## Samtgemeinde Kirchdorf: 115. Flächennutzungsplanänderung „Windenergie“

### Abwägung der Stellungnahmen zur frühzeitigen Beteiligung der Behörden und sonstigen Träger öffentlicher Belange gemäß § 4 (1) BauGB und zur frühzeitigen Beteiligung der Öffentlichkeit gemäß § 3 (1) BauGB

<table><tr> <td colspan="10">STELLUNGNAHME / 115. FNP "Windenergie" in der Samtgemeinde Kirchdorf, Änderungsbereich 1</td> </tr></table>

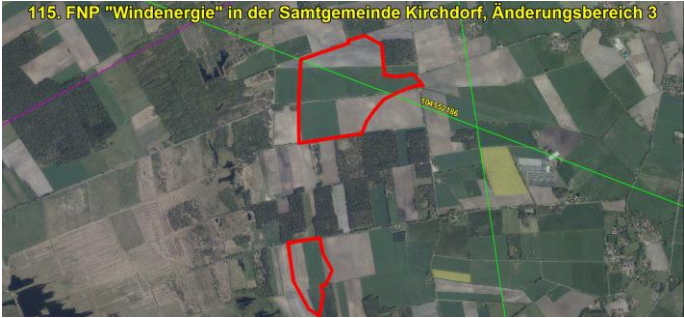
<p>Zur besseren Visualisierung erhalten Sie beigefügt zur E-Mail ein digitales Bild, welches den Verlauf unsere Punkt-zu- Punkt-Richtfunkverbindung verdeutlichen sollen.</p>	STELLUNGNAHME / 115. FNP "Windenergie" in der Samtgemeinde Kirchdorf, Änderungsbereich 1										RICHTFUNKTRASSEN										Die darin enthaltenen Funkverbindungen kann man sich als horizontal liegende Zylinder mit jeweils einem Durchmesser v																														Richtfunkverbindung										A-Standort			in WGS84			Höhen		Antenne		Fußpunkt			NHN		ü. Gelände					Linknummer	A-Standort	B-Standort	Grad	Min	Sek	Grad	Min	Sek		104551107	137993209	127997707	52° 37'	29.70"	N	8° 41'	41.31"	E	39	104551108	137993209	127997707	Wie Link 104551107																											Legende										in Betrieb										<p>Die Richtfunkstrecke in Änderungsbereich 1 wird zur Entwurfsfassung in den Planteil eingetragen. Die Hinweise werden in der Begründung ergänzt.</p>
STELLUNGNAHME / 115. FNP "Windenergie" in der Samtgemeinde Kirchdorf, Änderungsbereich 1																																																																																																																																																									
RICHTFUNKTRASSEN																																																																																																																																																									
Die darin enthaltenen Funkverbindungen kann man sich als horizontal liegende Zylinder mit jeweils einem Durchmesser v																																																																																																																																																									
Richtfunkverbindung																																																																																																																																																									
A-Standort			in WGS84			Höhen		Antenne																																																																																																																																																	
Fußpunkt			NHN		ü. Gelände																																																																																																																																																				
Linknummer	A-Standort	B-Standort	Grad	Min	Sek	Grad	Min	Sek																																																																																																																																																	
104551107	137993209	127997707	52° 37'	29.70"	N	8° 41'	41.31"	E	39																																																																																																																																																
104551108	137993209	127997707	Wie Link 104551107																																																																																																																																																						
Legende																																																																																																																																																									
in Betrieb

Nr.	Träger öffentlicher Belange Schreiben vom ...	Stellungnahme	Planungsrechtliche Vorgaben Abwägung/Beschlussempfehlung
	<p>Fortsetzung Telefonica Germany GmbH &amp; Co. OHG</p>	<p><b>115. FNP "Windenergie" in der</b></p>  <p>Die farbigen Linien verstehen sich als Punkt-zu-Punkt-Richtfunkverbindungen der Telefonica Germany GmbH &amp; Co. OHG. Das Plangebiet ist im Bild mit einer dicken roten Linie eingezeichnet.</p> <p>Man kann sich diese Telekommunikationslinie als einen horizontal über der Landschaft verlaufenden Zylinder mit einem Durchmesser von rund 30-60 m (einschließlich der Schutzbereiche) vorstellen (abhängig von verschiedenen Parametern). Bitte beachten Sie zur Veranschaulichung die beiliegende Skizze mit Einzeichnung des Trassenverlaufes. Alle geplanten Konstruktionen und notwendige Baukräne dürfen nicht in die Richtfunktrasse ragen.</p> <p>Wir bitten um Berücksichtigung und Übernahme der o.g. Richtfunktrasse in die Vorplanung und in die zukünftige Bauleitplanung bzw. den zukünftigen Flächennutzungsplan. Innerhalb der Schutzbereiche (horizontal und vertikal) sind entsprechende Bauhöhenbeschränkungen festzusetzen, damit die raumbedeutsame Richtfunkstrecke nicht beeinträchtigt wird.</p>	<p>Die Hinweise werden in der Begründung ergänzt. Auf Ebene der 115. Flächennutzungsplanänderung werden keine Anlagenstandorte festgelegt. Daher können auch keine konkreten Abstände ermittelt werden. Dies erfolgt auf nachgelagerter Planungsebene.</p>

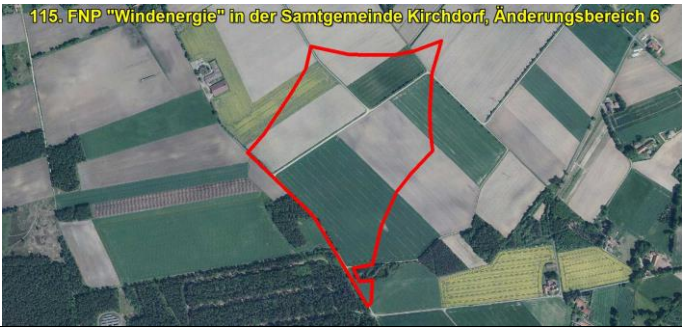
<p><i>Legende</i> in Betrieb</p> <p>Zur besseren Visualisierung erhalten Sie beigefügt zur E-Mail ein digitales Bild, welches den Verlauf unserer Punkt-zu-Punkt-Richtfunkverbindung verdeutlichen sollen.</p>	STELLUNGNAHME / 115. FNP "Windenergie" in der Samtgemeinde Kirchdorf, Änderungsbereich 4										RICHTFUNKTRASSEN										Die darin enthaltenen Funkverbindungen kann man sich als horizontal liegende Zylinder mit jeweils einem Durchmesser v										Richtfunkverbindung													A-Standort			in WGS84			Höhen											Fußpunkt	Antenne	Linknummer	A-Standort	B-Standort	Grad	Min	Sek	Grad	Min	Sek	NHN	ü. Gelände	104552197	127991567	127991619	52°	34'	13.24" N	8°	51'	47.63" E		71	104558201	137993209	127990827	52°	37'	29.68" N	8°	41'	41.35" E		39	104530210	149990600	127991567	52°	42'	57.41" N	8°	31'	52.76" E		39	104535082	137993209	131993276	52°	37'	29.68" N	8°	41'	41.35" E		39	104535188	137993209	131993276	Wie Link 104535082								<p>Auf den Änderungsbereich 4 wird zur Entwurfsfassung verzichtet. Eine weitere Abwägung ist daher entbehrlich.</p>
STELLUNGNAHME / 115. FNP "Windenergie" in der Samtgemeinde Kirchdorf, Änderungsbereich 4																																																																																																																																			
RICHTFUNKTRASSEN																																																																																																																																			
Die darin enthaltenen Funkverbindungen kann man sich als horizontal liegende Zylinder mit jeweils einem Durchmesser v																																																																																																																																			
Richtfunkverbindung																																																																																																																																			
			A-Standort			in WGS84			Höhen																																																																																																																										
									Fußpunkt	Antenne																																																																																																																									
Linknummer	A-Standort	B-Standort	Grad	Min	Sek	Grad	Min	Sek	NHN	ü. Gelände																																																																																																																									
104552197	127991567	127991619	52°	34'	13.24" N	8°	51'	47.63" E		71																																																																																																																									
104558201	137993209	127990827	52°	37'	29.68" N	8°	41'	41.35" E		39																																																																																																																									
104530210	149990600	127991567	52°	42'	57.41" N	8°	31'	52.76" E		39																																																																																																																									
104535082	137993209	131993276	52°	37'	29.68" N	8°	41'	41.35" E		39																																																																																																																									
104535188	137993209	131993276	Wie Link 104535082

Nr.	Träger öffentlicher Belange Schreiben vom ...	Stellungnahme	Planungsrechtliche Vorgaben Abwägung/Beschlussempfehlung
	<p>Fortsetzung Telefonica Germany GmbH &amp; Co. OHG</p>	<p><b>115. FNP "Windenergie" in der</b></p>  <p>Die farbigen Linien verstehen sich als Punkt-zu-Punkt-Richtfunkverbindungen der Telefonica Germany GmbH &amp; Co. OHG. Das Plangebiet ist im Bild mit einer dicken roten Linie eingezeichnet.</p> <p>Man kann sich diese Telekommunikationsline als einen horizontal über der Landschaft verlaufenden Zylinder mit einem Durchmesser von rund 30-60m (einschließlich der Schutzbereiche) vorstellen (abhängig von verschiedenen Parametern). Bitte beachten Sie zur Veranschaulichung die beiliegende Skizze mit Einzeichnung des Trassenverlaufes. Alle geplanten Konstruktionen und notwendige Baukräne dürfen nicht in die Richtfunktrasse ragen.</p>	<p>Auf den Änderungsbereich 4 wird zur Entwurfsfassung verzichtet. Eine weitere Abwägung ist daher entbehrlich.</p>

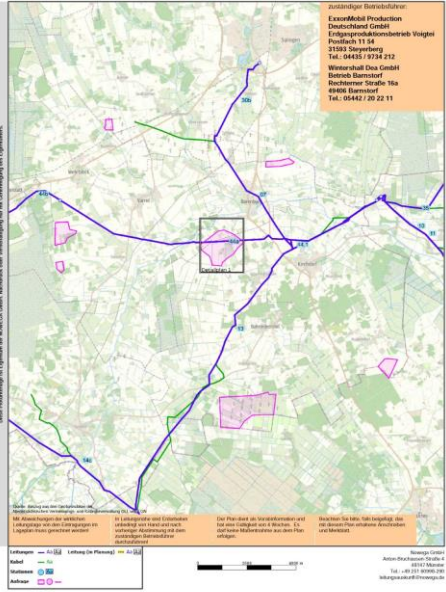
STELLUNGNAHME / 115. FNP "Windenergie" in der Samtgemeinde Kirchdorf, Änderungsbereich 5										RICHTFUNKTRASSEN										Die darin enthaltenen Funkverbindungen kann man sich als horizontal liegende Zylinder mit jeweils einem Durchmesser v										Richtfunkverbindung										A-Standort			in WGS84			Höhen		Antenne		Linke	Rechte	Antenne	Grad	Min	Sek	Grad	Min	Sek	NHN	ü. Gelände	104530342	132990013	127991567	52° 23'	9.19"	N	8° 36'	37.71"	E	49	43	Legende										in Betrieb										Zur besseren Visualisierung erhalten Sie beigefügt zur E-Mail ein digitales Bild, welches den Verlauf unsere Punkt-zu- Punkt-Richtfunkverbindung verdeutlichen sollen.										<p>Die Richtfunkstrecke in Änderungsbereich 5 wird zur Entwurfsfassung in den Planteil eingetragen.</p>
STELLUNGNAHME / 115. FNP "Windenergie" in der Samtgemeinde Kirchdorf, Änderungsbereich 5																																																																																																									
RICHTFUNKTRASSEN																																																																																																									
Die darin enthaltenen Funkverbindungen kann man sich als horizontal liegende Zylinder mit jeweils einem Durchmesser v																																																																																																									
Richtfunkverbindung																																																																																																									
A-Standort			in WGS84			Höhen		Antenne																																																																																																	
Linke	Rechte	Antenne	Grad	Min	Sek	Grad	Min	Sek	NHN	ü. Gelände																																																																																															
104530342	132990013	127991567	52° 23'	9.19"	N	8° 36'	37.71"	E	49	43																																																																																															
Legende																																																																																																									
in Betrieb																																																																																																									
Zur besseren Visualisierung erhalten Sie beigefügt zur E-Mail ein digitales Bild, welches den Verlauf unsere Punkt-zu- Punkt-Richtfunkverbindung verdeutlichen sollen.

Nr.	Träger öffentlicher Belange Schreiben vom ...	Stellungnahme	Planungsrechtliche Vorgaben Abwägung/Beschlussempfehlung																																																														
	<p>Fortsetzung Telefonica Germany GmbH &amp; Co. OHG</p>	<p>Wir bitten um Berücksichtigung und Übernahme der o. g. Richtfunktrasse in die Vorplanung und in die zukünftige Bauleitplanung bzw. den zukünftigen Flächennutzungsplan. Innerhalb der Schutzbereiche (horizontal und vertikal) sind entsprechende Bauhöhenbeschränkungen festzustellen, damit die raumbedeutsame Richtfunkstrecke nicht beeinträchtigt wird.</p> <p>Es muss daher ein horizontaler Schutzkorridor zur Mittellinie der Richtfunkstrahlen von mindestens +/- 30 m und ein vertikaler Schutzabstand zur Mittellinie von mindestens +/- 15 m eingehalten werden.</p> <p>Bei Fragen stehe ich Ihnen gerne zur Verfügung.</p>  <p>115. FNP "Windenergie" in der Samtgemeinde Kirchdorf, Änderungsbereich 5</p> <p>STELLUNGNAHME / 115. FNP "Windenergie" in der Samtgemeinde Kirchdorf, Änderungsbereich 5 RICHTFUNKTRASSEN Die darin enthaltenen Funkverbindungen kann man sich als horizontal liegende Zylinder mit jeweils einem Durchmesser von bis zu mehreren Metern vorstellen.</p> <table border="1"> <thead> <tr> <th colspan="2">Richtfunkverbindung</th> <th colspan="3">A-Standort in WGS84</th> <th colspan="3">Höhen Fußpunkt</th> <th colspan="3">Antenne</th> <th colspan="3">B-Standort in WGS84</th> </tr> <tr> <th>Linke</th> <th>Rechte</th> <th>Grad</th> <th>Min</th> <th>Sek</th> <th>Grad</th> <th>Min</th> <th>Sek</th> <th>NHN</th> <th>ü. Gelände</th> <th>Gesamt</th> <th>Grad</th> <th>Min</th> <th>Sek</th> </tr> </thead> <tbody> <tr> <td>104530342</td> <td>132990013</td> <td>52° 23'</td> <td>9.19"</td> <td>N</td> <td>8° 36'</td> <td>37.71"</td> <td>E</td> <td>49</td> <td>43,5</td> <td>92,5</td> <td>52° 34'</td> <td>13.24"</td> <td>N</td> </tr> <tr> <td></td> <td></td> <td></td> <td></td> <td></td> <td></td> <td></td> <td></td> <td></td> <td></td> <td></td> <td>8° 51'</td> <td>47.63"</td> <td>E</td> </tr> </tbody> </table> <p>Legende in Betrieb in Planung</p> <table border="1"> <thead> <tr> <th>Höhen Fußpunkt</th> <th>Antenne</th> </tr> </thead> <tbody> <tr> <td>NHN</td> <td>ü. Gelände</td> </tr> <tr> <td>71</td> <td>58 129</td> </tr> </tbody> </table>	Richtfunkverbindung		A-Standort in WGS84			Höhen Fußpunkt			Antenne			B-Standort in WGS84			Linke	Rechte	Grad	Min	Sek	Grad	Min	Sek	NHN	ü. Gelände	Gesamt	Grad	Min	Sek	104530342	132990013	52° 23'	9.19"	N	8° 36'	37.71"	E	49	43,5	92,5	52° 34'	13.24"	N												8° 51'	47.63"	E	Höhen Fußpunkt	Antenne	NHN	ü. Gelände	71	58 129	<p>Die Hinweise werden in der Begründung ergänzt. Auf Ebene der 115. Flächennutzungsplanänderung werden keine Anlagenstandorte festgelegt. Daher können auch keine konkreten Abstände ermittelt werden. Dies erfolgt auf nachgelagerter Planungsebene.</p> <p>Die Richtfunkstraße wird im Planteil ergänzt.</p>
